AANVULLEND CULTUURHISTORISCH ADVIES ANWB- LOCATIE TE WASSENAAR

AANVULLEND CULTUURHISTORISCH ADVIES ANWB-LOCATIE WASSENAAR

In hoofdstuk 2 is de aanvullende notitie opgenomen, waarbij de gestelde vragen en opmerkingen in het kader van de terinzagelegging van het voorontwerpplan beantwoord worden. In hoofdstuk 3 is het toetsingskader binnen de dubbelbestemming 'Waarde - Cultuurhistorie' opgenomen.

Figuur 4 - Bouwenvelop en stedenbouwkundige uitgangspunten (bron: BGSV/Gemeente Wassenaar (2021), p. 44).

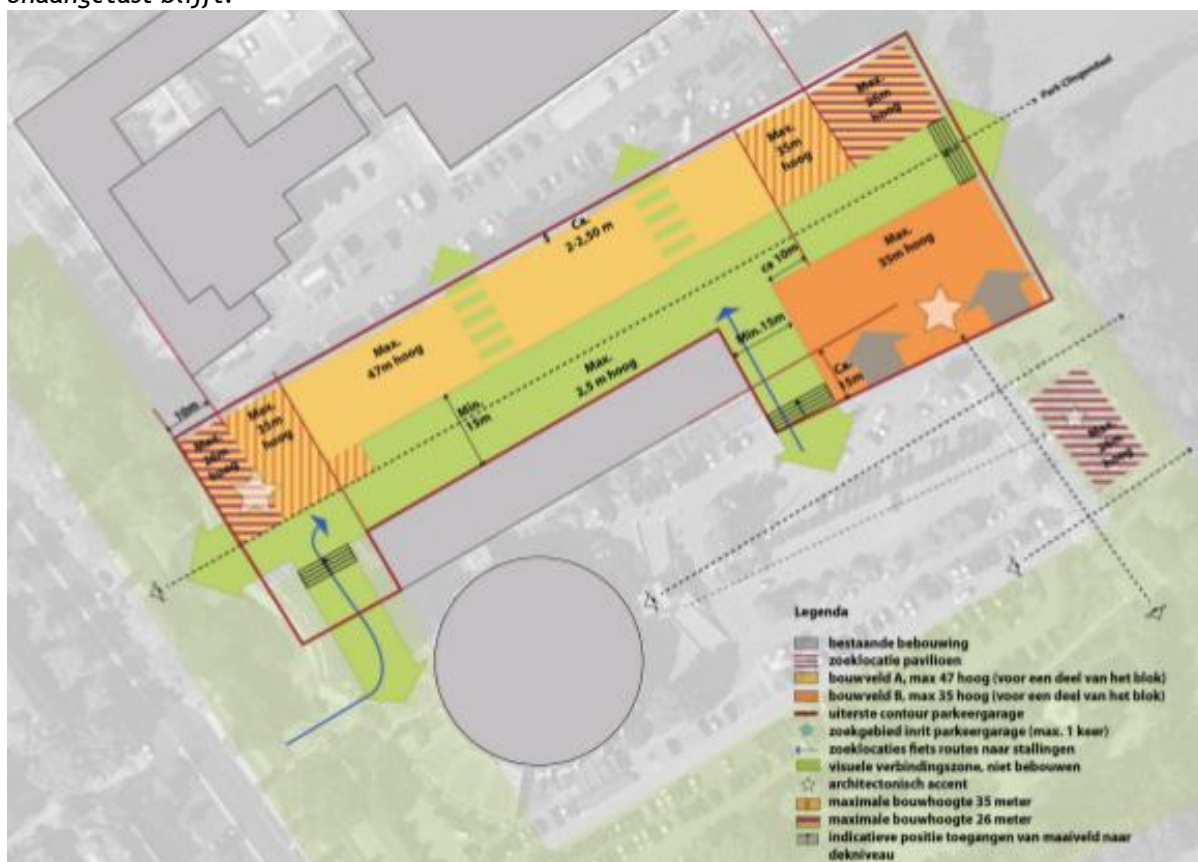
De RCE merkt ten aanzien van het eventueel op te richten paviljoen op:

"Het hoofdgebouw van de ANWB met toebehoren werd gerealiseerd op een terrein dat in het verleden deel uitmaakte van de buitenplaats Clingendael. Dit deel van de buitenplaats had een nuts bestemming en ging over in het open groene gebied aan de zuidzijde van de buitenplaats Clingendael. De bouw van het ANWB-hoofdkantoor vormde een breuk met het verleden doordat het groene open gebied bebouwd werd met een hoog nieuw kantoorgebouw. Ter plaatse van de zorgvuldig ontworpen parkeerplaats van de ANWB bleef echter een doorzicht naar het achtergelegen groene gebied van Clingendael gehandhaafd. Hierdoor loopt de belangrijke doorlopende open groenstructuur, een van de kenmerken van het beschermde gezicht landgoederenzone, door vanuit Clingendael naar het ANWB-terrein en andersom. Ook de doorlopende waterstructuur op het terrein van de ANWB zorgt nog steeds voor een verbinding met

landgoed Clingendael. Bij herontwikkeling van het ANWB-gebied is het uit het oogpunt van cultuurhistorie van belang om rekening te houden met deze doorlopende structuren en zichtrelaties. In dit kader is de positie en de hoogte van het toe te voegen woongebouw op het oostelijk deel van de huidige parkeerplaats niet wenselijk. Een dergelijk volume kan niet als ondergeschikte toevoeging aan het hoogwaardige landschap worden gezien. Ook strookt een dergelijke toevoeging aan de bebouwingsmogelijkheden niet met het uitgangspunt om een sterk ensemble te behouden. Het verdient aanbeveling dit onderdeel van het programma te herzien.”

Het “paviljoen” is geprojecteerd in het meest oostelijk deel van het plangebied in een zone die als groene overgang is aangegeven. Op de betreffende figuur (Figuur 4) is een gearceerd vlak van ongeveer 40x15 m aangegeven, met de aanduiding: max. hoogte 26 m. In het voorontwerpbestemmingsplan had het betreffende bouwvlak een oppervlakte van 31x19 m.

De betreffende nieuwbouw (het paviljoen) is een optie. Uit historisch-stedenbouwkundig oogpunt is dit een overbodige toevoeging die nauwelijks een historische onderbouwing heeft: het paviljoen is veel te groot om te refereren aan een historisch paviljoen en bovendien is de situering daarvoor verkeerd. Bovendien wordt hierdoor de relatie met het landgoed Clingendael geweld aangedaan.

Figuur 7 - Waardering parkeerterrein en tuin (vrij naar: Oldenmenger, A.G./BAAC (2019), p. 120). Dit kaartje gaat uitsluitend over de buitenruimte.

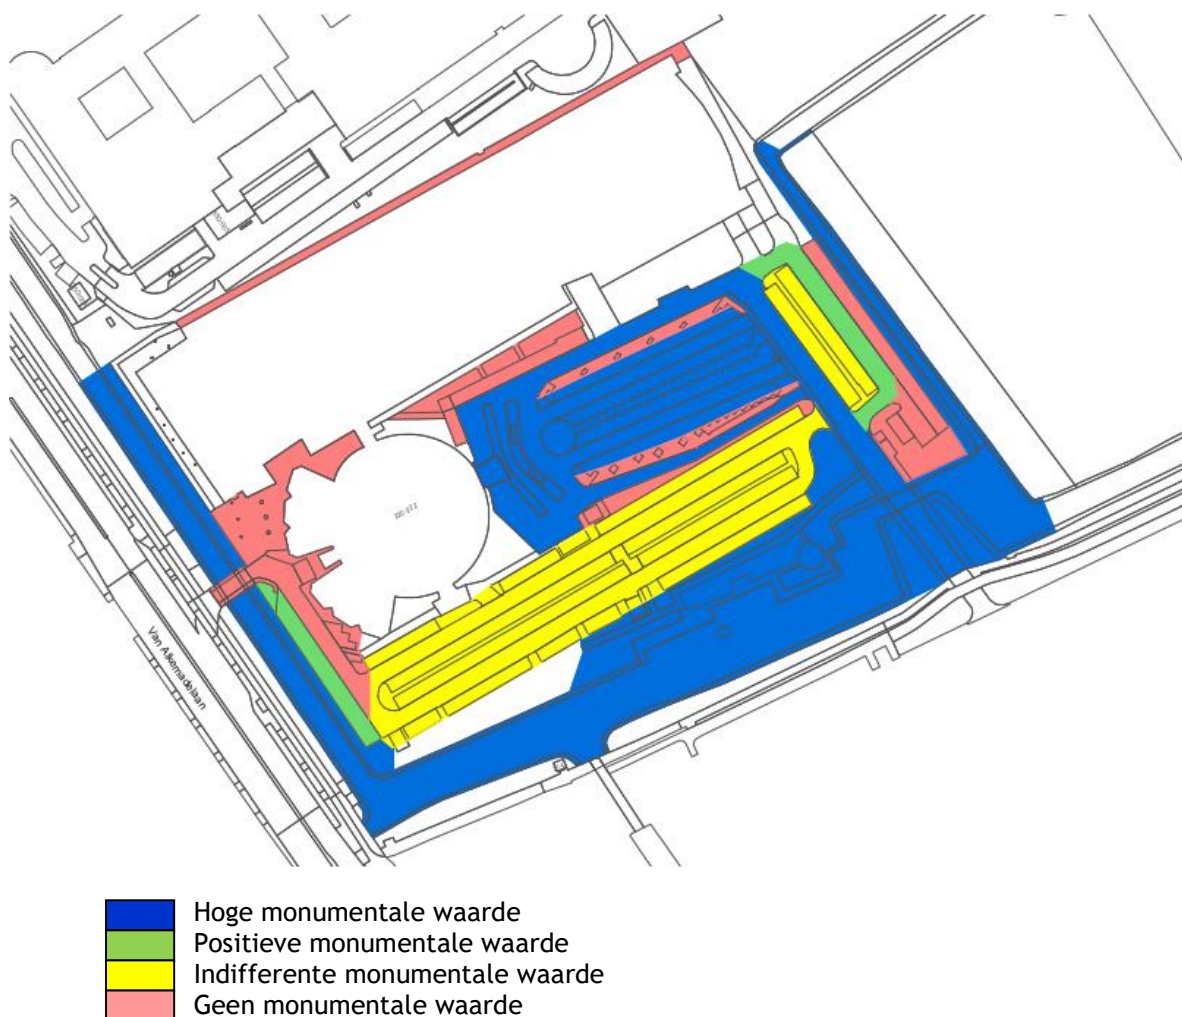
Dat wil niet zeggen dat er niets mag worden veranderd, er is alleen een vergunning nodig. In de cultuurhistorische verkenning is een waarderingskaartje voor het buitenterrein opgenomen.²⁶ Dit kaartje is hierna “in het net” weergegeven. Overigens is het schetskaartje nogal schetsmatig. Sommige delen van het voorterrein zijn bovendien niet ingekleurd. Voordat met de uitwerking van het inrichtingsplan/landschapsplan wordt begonnen moet dit kaartje aangevuld worden en moeten de vlakken nauwkeuriger begrensd worden.

- Behoud en/of herstel van de eveneens tot het monument behorende groenaanleg met vijver, brug, hek met zijvleugels entraliehekwerk.
- Van het eveneens tot het monument behorende parkeerterrein is behoud en herstel van de in Figuur 7 aangegeven delen met hoge monumentale waarde noodzakelijk.

- Van het eveneens tot het monument behorende parkeerterrein is behoud en herstel van de hoofdlijnen van de in Figuur 7 aangegeven delen met positieve monumentale waarde noodzakelijk.
